第 61 回 技術情報検討会 議事次第

1. 日時：令和 5 年 9 月 28 日（木） 10:00 ~ 12:00
2. 場所：原子力規制委員会 13 階会議室 A (TV 会議システムを利用)
3. 議題
 - (1) 安全研究及び学術的な調査・研究から得られる最新知見
 - 1) 最新知見のスクリーニング状況の概要（自然ハザードに関するもの）（案）

最新知見のスクリーニング状況の概要（自然ハザードに関するもの）（案）

米国 PWR の炉心そう溶接部で発見された亀裂について

図 1. MRP-458 の SCC 進展速度式 5, 6

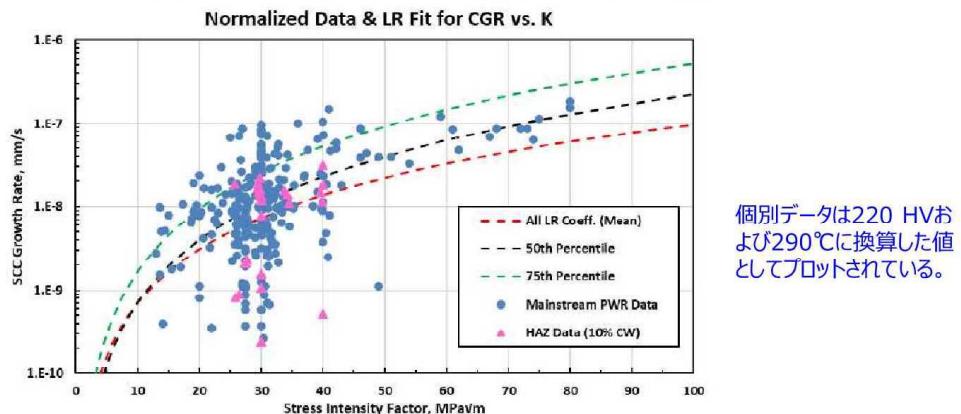
- NRA : EPRI式に、活性化エネルギーの値として85,000とあるが、実際にステンレス鋼のSCCが進展した先端の部分の環境での活性化エネルギーということか。（小嶋統括技術研究調査官）
- ATENA : そのように理解している。（大厩リーダー）
- NRA : フロー図（資料23-1の47ページ）には、溶接熱影響部（HAZ: Heat-Affected Zone、以下「HAZ」という。）のデータ33点を除いたとある。それを踏まえてEPRI式をみると、HAZのデータは使わないのでEPRI式が設定されているということになるが、Hvや活性化エネルギーの値（85,000）は、HAZのデータに対しても有効と考えてよいのか。（小嶋統括技術研究調査官）

- ATENA : HAZのデータは、採取位置に関する詳細な情報が必ずしも文献で明らかになっているわけではない等解析する上では不確実性が大きいため除外したと認識している。49ページの図は、あくまでも全体のばらつきの中でHAZのデータがどこに位置し、EPRI式に対してどういう関係になっているかというのを確認したものである。（大厩リーダー）

図 2. 大飯 3 号機の主亀裂に対する SCC 進展の試評価結果⁶

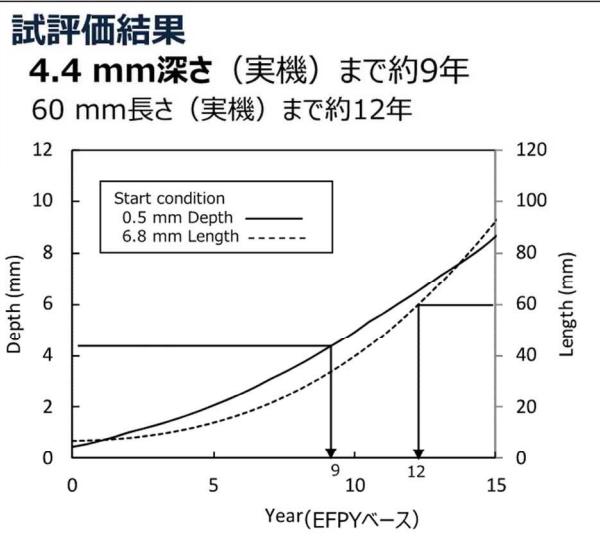
- MRP-458 の SCC 進展速度式を活用し、大飯 3 号機加圧器スプレイライン配管の条件で亀裂進展の試評価を実施した。
- 積働年数 19.3 年に対して、9 年で主亀裂の深さ (4.4mm) に、12 年で主亀裂の長さ (60mm) に達すると試算された（図 2 参照）。
- ATENA 粒界割れ WG の外部専門家会議において、国内で規格化を行う場合には利便性の観点から硬さの扱いなどについて簡素化した手法を目指すよう専門家の意見があった。

当該管0°エルボ側の断面マクロ・ミクロ観察結果（潜在亀裂有無の確認）

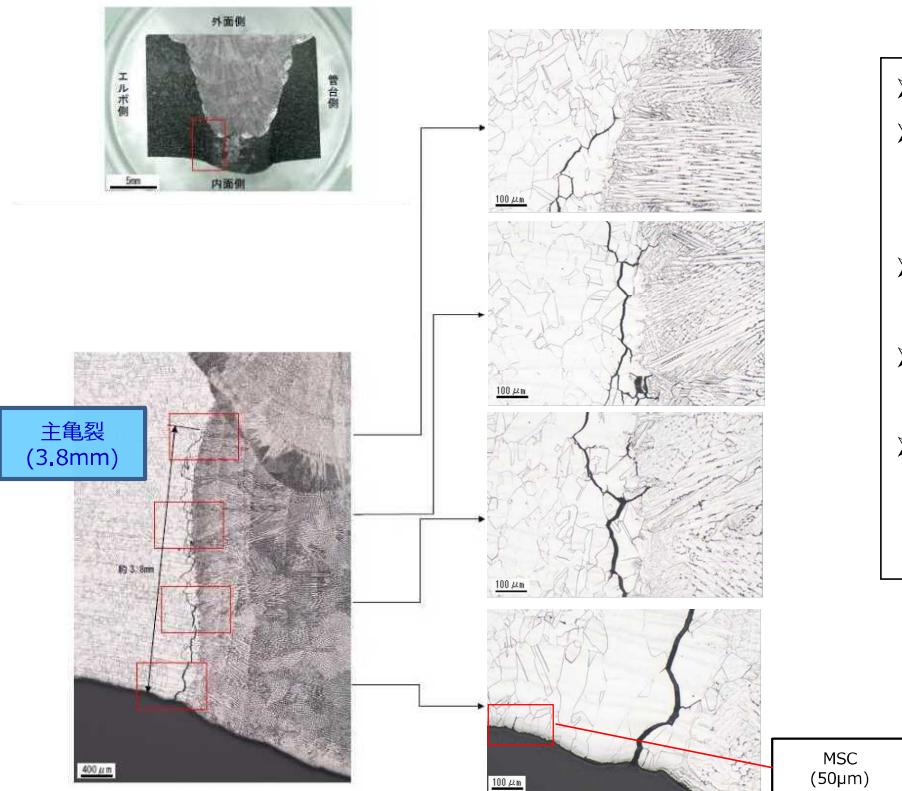
- JAEA : 破面観察の結果（資料23-1の39ページ）に「溶接欠陥や、溶接欠陥に起因するような影響ある元素は認められなかった」とあるが、71ページには、仮説として「溶接時に微細な表面欠陥が形成か」とある。39ページ溶接欠陥が認められなかつたが、71ページで推定されたという趣旨か。（端副主任研究員）
- ATENA : 39ページは、主亀裂の破面に対して、溶接の欠陥に結びつくような元素や、割れ形態が認められないということを結論づけた。MSCは、何に起因するのか明確でないので、初期欠陥から発生したのか、供用中に酸化が進んでいった上で割れに結びついたのかはまだ検討中である。（藤本主席）
- JAEA : MSCについても、主亀裂に対して実施したような破面観察と元素分析を実施する予定か。（端副主任研究員）
- ATENA : そのとおりである。（藤本主席）
- NRA : 断面マクロ写真（資料23-1の69ページ）の「当該管 160° 断面」の右の写真は、一番幅が狭い部分の残層の溶接金属の形が非対称になっており、内面側に深く溶接されているような形である。1度溶接した後に開先加工をし直したのではないか。その場合、進展評価の応力の線図（資料23-1の55ページ）は、2回溶接することは考慮されていないと思う。このような場合について、どう考えているのか。（藤澤技術参与）
- ATENA : 1次冷却材管から 60° の角度で配管が伸びており、 0° の角度は下向き溶接なので姿勢としてはやりやすいが、潜って片側から溶接しているので左右非対称になりうる。溶接のエッティングを見る限りは、明確な補修溶接ではないと考える。補修溶接の残留応力への影響については、2023年度に評価予定である。（佐藤主席）
- NRA : 断面マクロ写真（資料23-1の69ページ）の左側の裏波の写真について、
